Parecer nº 16/IEF/NAR CAXAMBU/2023

PROCESSO Nº 2100.01.0008346/2023-92

PARECER ÚNICO

Analisar requerimento de intervenção ambiental, para intervenção sem supressão de cobertura vegetal nativa, em uma área de 0,0096 ha de preservação permanente. A intervenção ambiental tem como plano de utilização pretendida a prática da aquicultura com a construção de tanques escavados.

Disposição dos tanques na APP

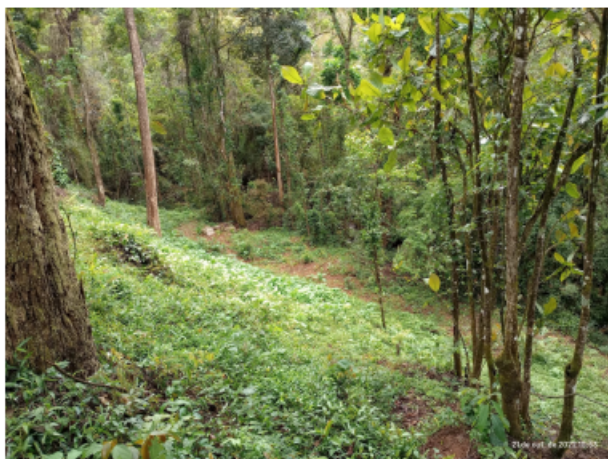
Fonte: Doc. SEI 62437886 - Local requerido para a intervenção em APP, observa-se que área está dentro de um fragmento florestal entre um barranco em declive e o curso d' água.

Em vistoria técnica foi observado que o local requerido para a intervenção ambiental em APP está inserida na calha de uma microbacia hidrográfica definida em formação florestal, entre um barranco em declive e o curso d' água que passa na parte baixa do imóvel.

O projeto de intervenção ambiental, apesar de apresentar informações técnicas para a implantação da atividade, as análises dos impactos ambientais gerados não garantem o uso sustentável dos recursos naturais e a conservação do meio ambiente ecologicamente equilibrado, essencial à sadia qualidade de vida, visto que em vistoria técnica a área encontra-se numa região em declive de forte ondulação, inserida no fundo de um vale de drenagem da Serra da Mantiqueira sobre um solo suscetível à erosão e alagamentos sazonais ao longo do ano, conforme observado no relatório técnico (Doc. SEI 62437886).
